第 1 回意見交換会の説明依頼事項への回答

※第 1 回会合（令和 2 年 3 月 6 日）参考資料 1-1 「第 1 回経年劣化管理に係る ATENA との実務者レベルの技術的意見交換会における ATENA への説明依頼事項」

図③-2 ガイドライン作成体制（第1回会合資料2-2 p27より）

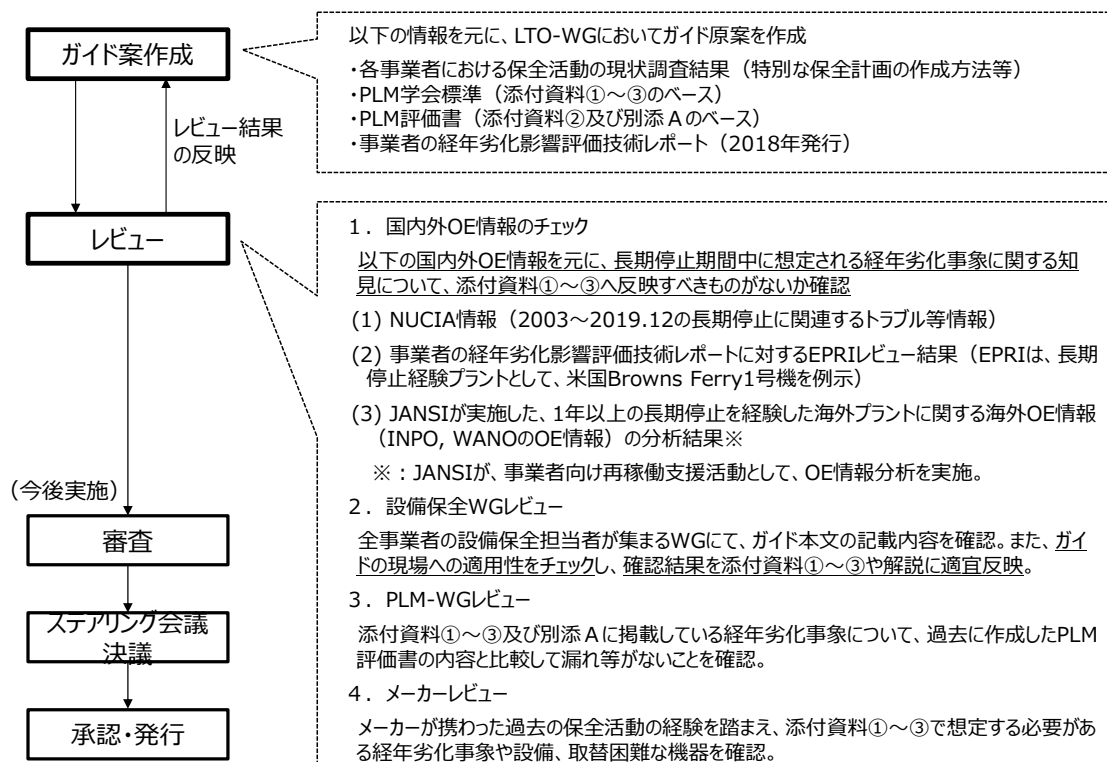
(3) 長期停止保全ガイドラインの策定プロセスと体制について説明して下さい。

・図③-1に示すとおり、LTO ガイド WG においてガイド原案を作成し、レビュープロセスにおいて、OE 情報のチェック、設備保全 WG レビュー、PLM-WG レビュー及びメーカーレビューを行い、ガイド原案へレビュー結果をフィードバックする作業を継続的に実施しています。

図⑨-1 添付資料②とインプット情報の関係

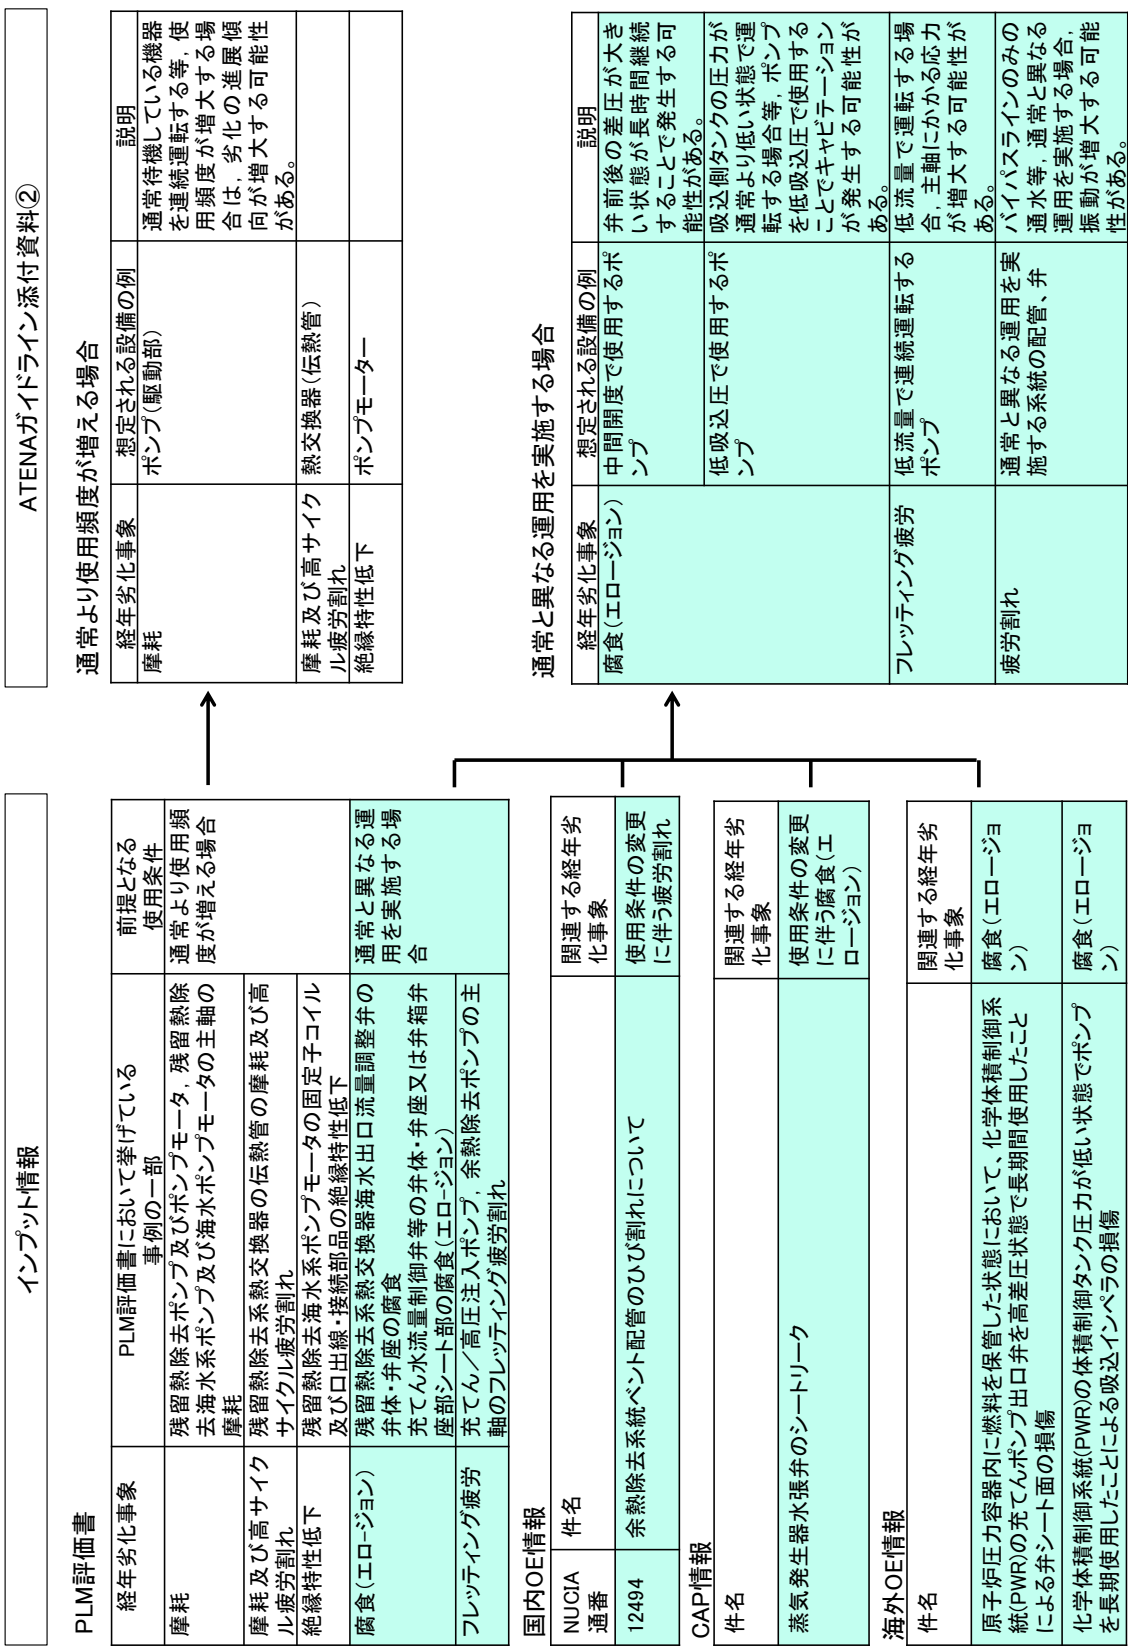
(11) 「表3. 1. 2-1 保管対策の例」には主な保管対策が、添付資料②の「長期停止期間中に想定される経年劣化事象（使用条件の違いによるもの）」の2つの表には、使用条件の違いにより影響を受ける経年劣化事象が記載されています。これらの表を作成するに当たって検討した技術的内容を説明して下さい。

- ・添付資料②の「長期停止期間中に想定される経年劣化事象（使用条件の違いによるもの）」は、PLM評価書（冷温停止状態が維持されることを前提としたもの）において抽出されている、運転を断続的に行うことを前提にした場合より厳しくなることが想定される経年劣化事象の評価結果及びメーカー保有情報を元に、対象とする経年劣化事象を整理することで作成しており、活用性の観点から、国内外OE情報等の紐づけを行い、内容の充実化を行っています。（図⑨-1参照。OE情報の反映に関する詳細は、資料2-2「「プラント長期停止期間中における保全ガイドライン」の作成にあたり参考とした現場経験及び知見とその反映について」を参照ください）
